製品一部変更のお知らせ

型 番 : TJ-3A

1) 型番：TJ-3A
及び上記を基本とした特注品

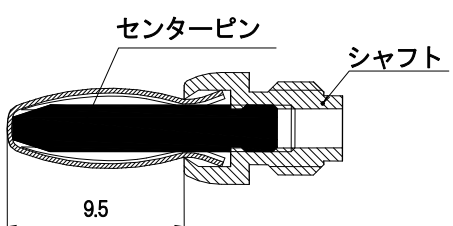
2) 変更内容：金属部部品（シャフトとセンターピン）の一体化

<p>変更箇所：金属部の部品構成</p>	
<p>変更前（プラグ柄を取った状態の断面図）</p>  <p>センターピン シャフト 9.5</p>	<p>変更後（プラグ柄を取った状態の断面図）</p>  <p>センターピンシャフト （二つの部品を一体化） 9.8</p>
<p>これまでシャフトとセンターピンは別々の部品となっていました、変更後は一体構造になります。</p>

3) 変更の理由：品質向上の為
